Samenvatting inspectie

Sportpark Albano / Albanoweg 5 / 4731VG Oudenbosch / 2025

Situatieschets

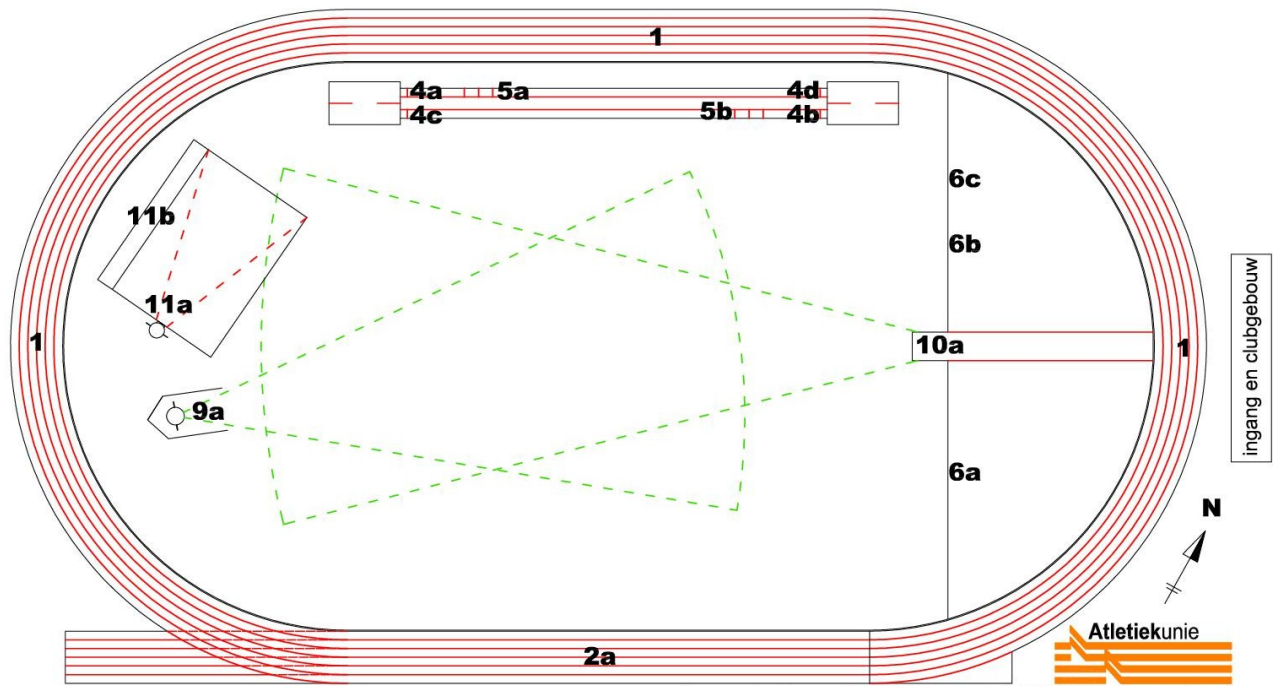
1. De berekening van het middenterrein geschiedt met sterk ijzerhoudend water. Gevolg daarvan is dat veel witte lijnen geel/bruin kleuren. Tevens zijn afzetbalken en het stootblok geel/bruin van kleur. Volgens het Wedstrijdreglement dienen deze zaken wit te zijn. Dit blijft aandacht vragen. En waar van toepassing actie ondernomen te worden.
